Parc éolien Des Moulins Phase 2

Étude d'impact sur l'environnement
Volume 4 : Réponses aux questions et
commentaires, série 2

Dossier n° 3211-12-192
19 juillet 2012

Carte 6.9A Impacts cumulatifs Modélisation du climat sonore

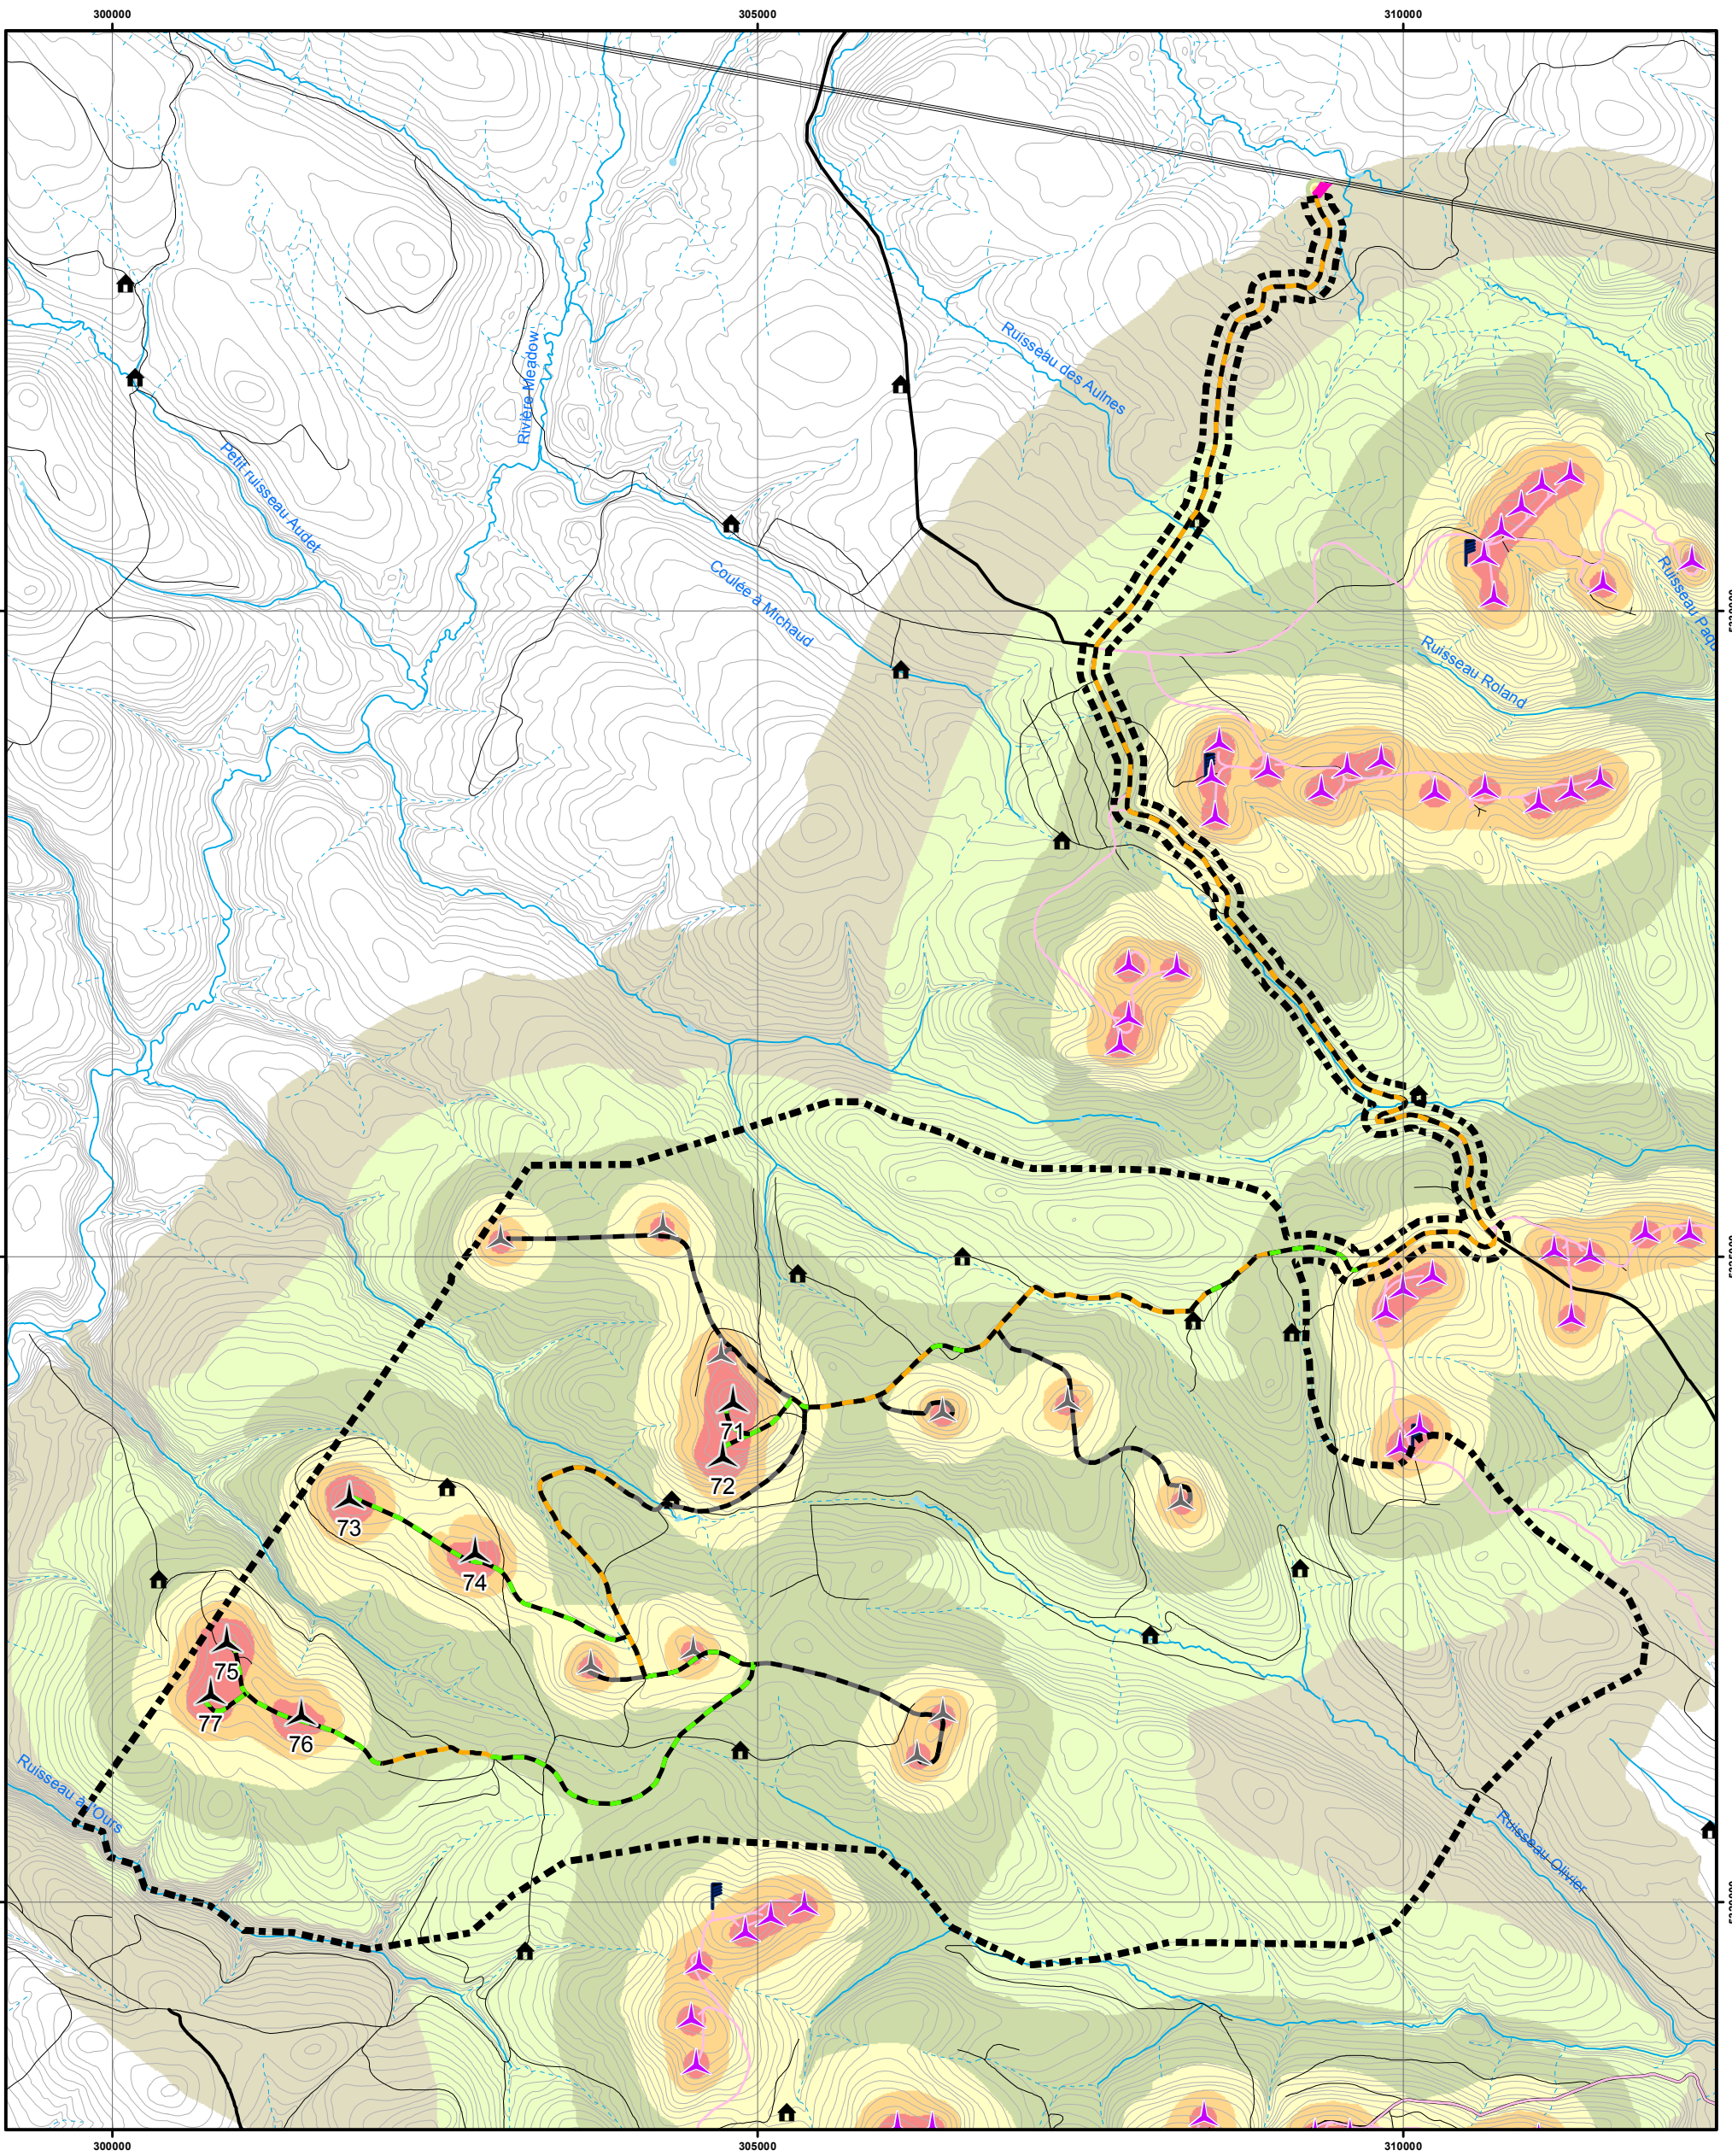
QC 5 **Aucun rapport complet, signé par un ingénieur, de l'étude prédictive du climat sonore n'a été transmis en réponse à la question 51 de la première série de questions et commentaires du Ministère.**

L'initiateur devra transmettre un rapport complet, signé par un ingénieur, de l'étude prédictive du climat sonore associé à l'exploitation du parc éolien Des Moulins-Phase 2 ainsi que du cumulatif des éoliennes des trois parcs (Le Plateau 1, Le Plateau 2 et Des Moulins-Phase 2), et ce, pour la zone d'étude concernée par le projet Des Moulins-Phase 2. Le rapport devra inclure :

- **les caractéristiques des éoliennes (puissance acoustique par bandes de tiers d'octave, par octave et totale) pour les différents régimes de vent utilisés;**
- **les puissances de production d'énergie électrique correspondantes;**
- **les paramètres d'humidité et de température de l'air considérés ainsi que les autres conditions météo considérées;**
- **la détermination des termes correctifs applicables (exemple « Ks ») pour chaque point d'évaluation et chaque régime de vent considéré;**
- **les calculs des niveaux acoustiques d'évaluation sur une heure ($L_{Ar,1h}$);**
- **la cartographie sonore pour chaque régime de vent considéré correspondant à la période de jour et à la période de nuit à l'aide d'isophones de 30 dB(A) et plus (30, 35, 40, 45, 50, 55, 60 dB(A)).**

La rose des vents devra être ajoutée aux différentes cartographies du climat sonore et les autres renseignements requis à l'évaluation de l'étude prédictive devront être inclus au rapport.

RQC 5 Les niveaux de bruit projetés du parc éolien à l'étude ont été déterminés par simulation de propagation sonore à l'aide des équations de la méthode de la norme ISO 9613 du logiciel SoundPLAN, version 7.0, de Braunstein + Berndt GmbH.

Cette méthode tient compte de la puissance sonore par bandes de fréquences des sources de bruit et des atténuations procurées par la dispersion (distance source vs récepteur), la diffraction (effet écran des obstacles, comme la dénivellation du site), ainsi que par l'absorption du type de terrain. Par ailleurs, cette méthode permet de prédire le niveau moyen de pression acoustique continu équivalent pondéré A (L_{Aeq}) dans des conditions météorologiques favorables à la propagation.

Les niveaux calculés sont représentatifs de la limite supérieure des émissions sonores du parc en exploitation, puisque les simulations tiennent compte d'un facteur d'utilisation de 100 % (toutes les éoliennes du parc en exploitation, à la puissance nominale) et d'un vent portant pour chacune des éoliennes vers chacun des récepteurs.

La carte 6.9A à l'annexe A présente la cartographie de l'impact sonore cumulatif des projets éoliens Le Plateau, Le Plateau 2 et Des Moulins Phase 2 en présentant les courbes isophoniques de 30 dB(A) à 60 dB(A).
